DEUTSCHES INSTITUT FÜR BAUTECHNIK

Bescheid

über
die Änderung und Ergänzung
der allgemeinen bauaufsichtlichen Zulassung vom 8. Mai 2007

Z-86.1-13

Ansichten
 Gehäuse
 mit Kabelabkühl-
 aufsatz

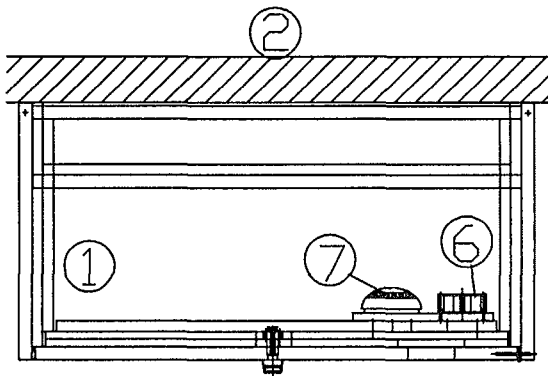
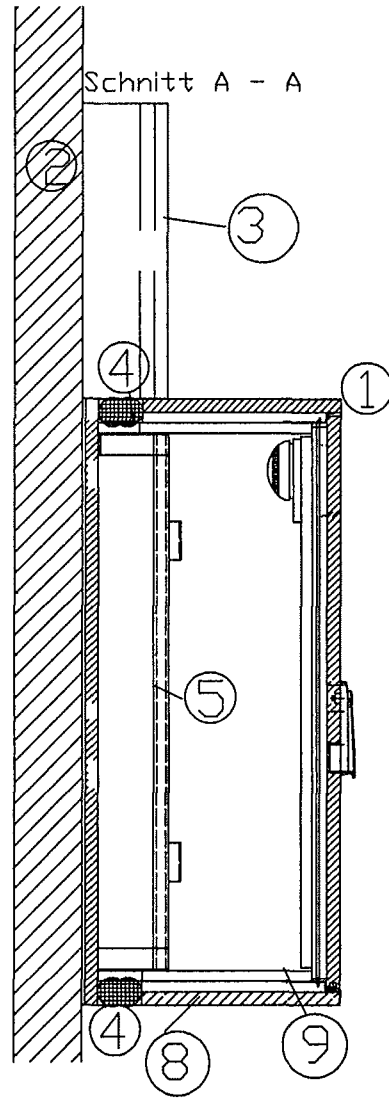
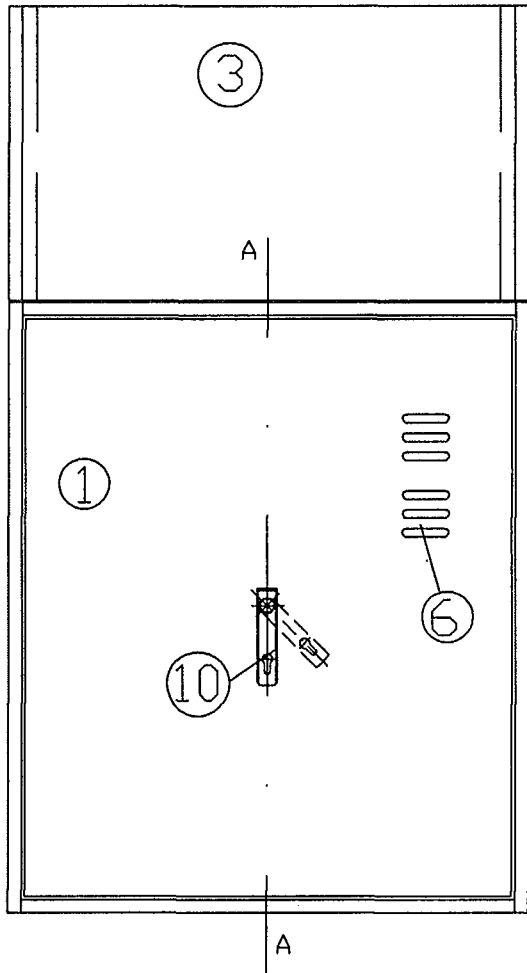
B Unter Punkt 2.1 der Besonderen Bestimmungen wird der Abschnitt 2.1.5 in folgender Fassung hinzugefügt:

"2.1.5 Lüftungssystem für das Brandschutzgehäuse

Zur Be- und Entlüftung des Brandschutzgehäuses kann das von der MPA Dresden geprüfte Lüftungssystem, das den Angaben des Prüfberichtes Nr. 06-6-2132 vom 21.07.2006 und der beim Deutschen Institut für Bautechnik hinterlegten Konstruktionsdokumentation entspricht, verwendet werden. Es besteht im Wesentlichen aus einem Axiallüfter, einem Rauchmelder (mit CE- Kennzeichnung nach DIN EN 54-7²) mit Auslösevorrichtung, einem Verschlusschieber, einem Haltemagneten und einer Energieversorgung.

Das Lüftungssystem ist in der Tür des Brandschutzgehäuses, entsprechend den Angaben der Anlage 1 dieses Bescheides, eingebaut."
